ご使用上の注意

この度は、CentreCOM FS708EXL をお買いあげいただき誠にありがとうございました。
この文書は、本製品の使用上の注意について記載してあります。本製品をご使用前には必ず以下の点につきご確認ください。

電源仕様の変更について(12V -> 3.3V)

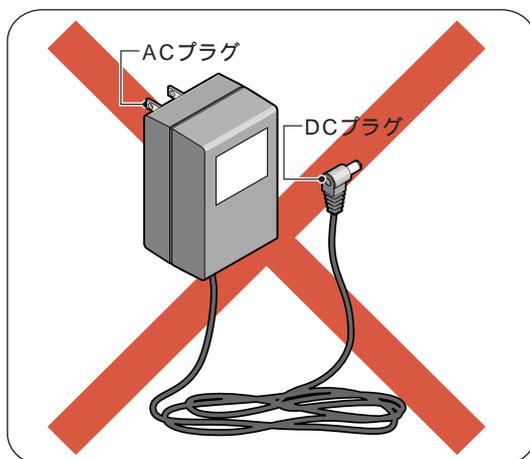
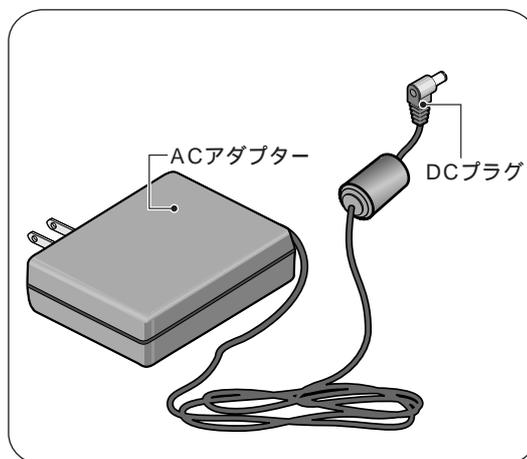
Rev.F1以降の製品につきましては、省電力化を目的とし、ACアダプターの仕様を次のとおり変更しております。

変更前：12V

変更後：3.3V

Rev. の異なる製品に同梱されている AC アダプターを使用しますと故障の原因になりますので、必ず同梱されている AC アダプターと本体の組み合わせでご使用ください。

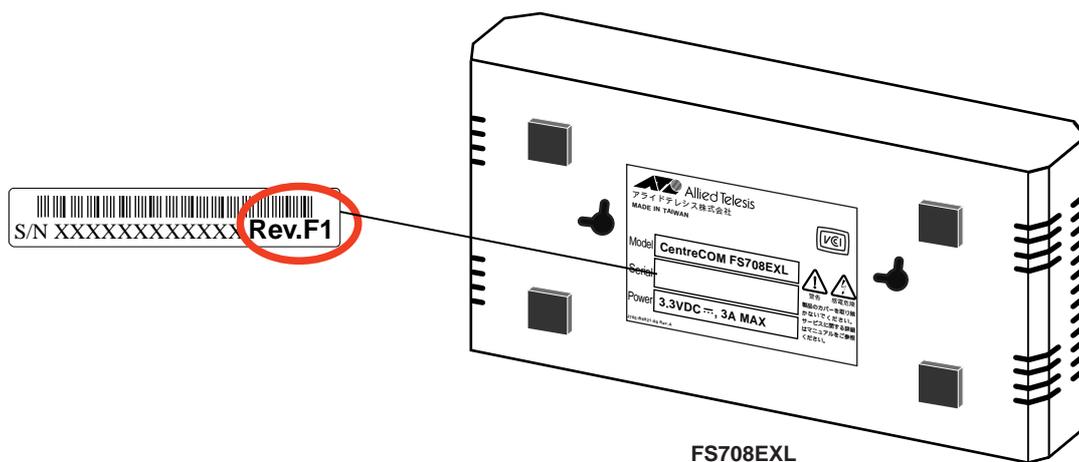
製品の Rev. につきましては、以下のとおり背面のラベルにてご確認ください。
